REGIONE DEL VENETO
COMITATO TECNICO REGIONALE V.I.A.
(L.R. 18 febbraio 2016, n.4)

Parere n. 92 del 24/7/2019

Oggetto: INIZIATIVE VERONESI SRL – Domanda di concessione per un nuovo impianto idroelettrico sul fiume Adige, sponda destra, in corrispondenza del ponte di collegamento tra l'abitato di Bussolengo e quello di Arcè (Comune di Pescantina)
Comuni di localizzazione: Bussolengo e Pescantina (VR).
Procedura di VIA ai sensi del D.Lgs. 152/2006 e ss.mm.ii., dell'art. 10 della L.R. n. 4/2016 e della D.G.R. n. 1628/2015, nell'ambito del procedimento unico attivato ai sensi del D.Lgs. 387/2003.

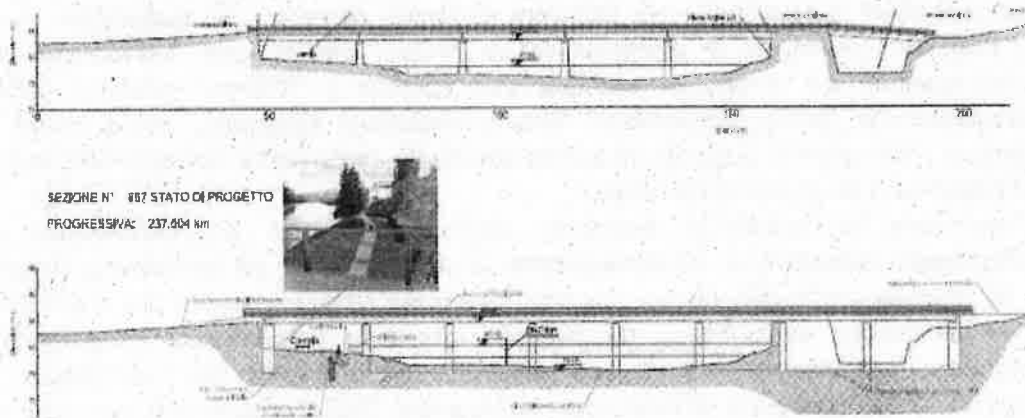
d) Artificializzazione delle sponde del fiume: Le sponde del fiume, nelle previsioni di progetto, vengono interessate marginalmente, nelle loro porzioni naturali.

La sponda destra del fiume è oggi occupata da una strada comunale che collega Bussolengo con la località Pol. Su quella sponda è già presente lo scarico della centrale idroelettrica di Bussolengo e, quindi, essa appare già sede di elementi di costruzione antropica.

La sponda sinistra è oggi occupata dalla strada alzaia che degrada verso il fiume con una sponda irregolare, nel tratto di fronte alle case che presentano vari accessi a manufatti aggettanti sulla strada alzaia (su sedime demaniale).

La regolarizzazione della sponda della strada alzaia non si configura come una artificializzazione ma come un intervento teso a mettere in sicurezza per eventi di piena particolarmente ricorrenti i manufatti antropici presenti all'interno dell'alveo. L'intervento è, dunque, finalizzato a tale scopo (che si ritiene un intervento di compensazione) e non attiene direttamente all'opera idroelettrica.
